改善箇所説明図

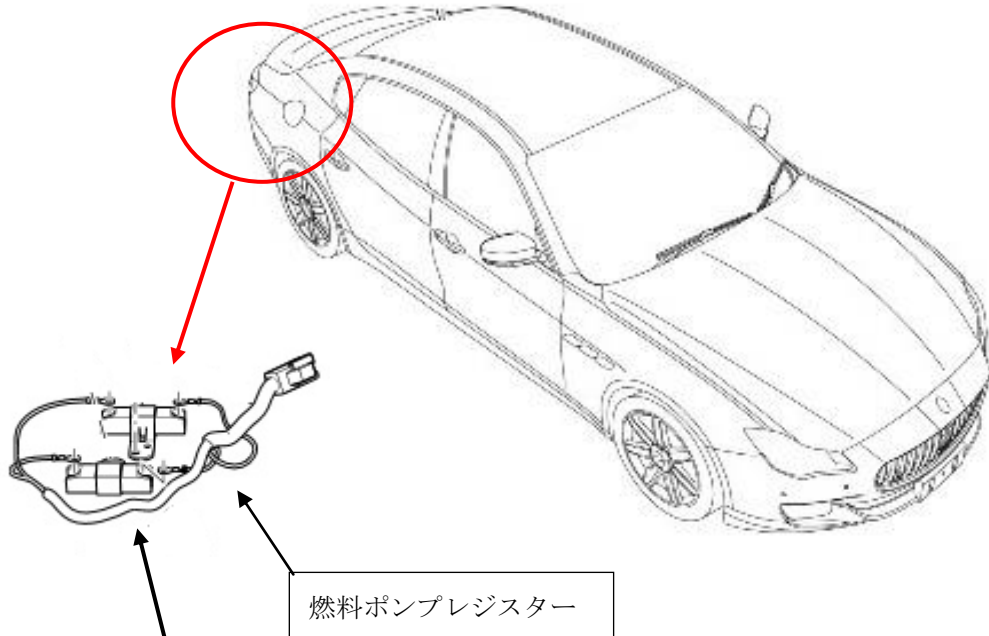
基準不適合発生箇所

燃料装置において、電動燃料ポンプの作動電流を制御する抵抗器（レジスター）の選定が不適切なため、作動電流によりレジスターが早期に劣化することがある。そのため、そのままの状態で使用を続けると、レジスターが損傷して燃料ポンプの電源が断たれ、最悪の場合、走行中にエンジンが停止し、再始動できなくなるおそれがある。

改善の内容

全車両、燃料ポンプレジスターを対策品と交換をする。
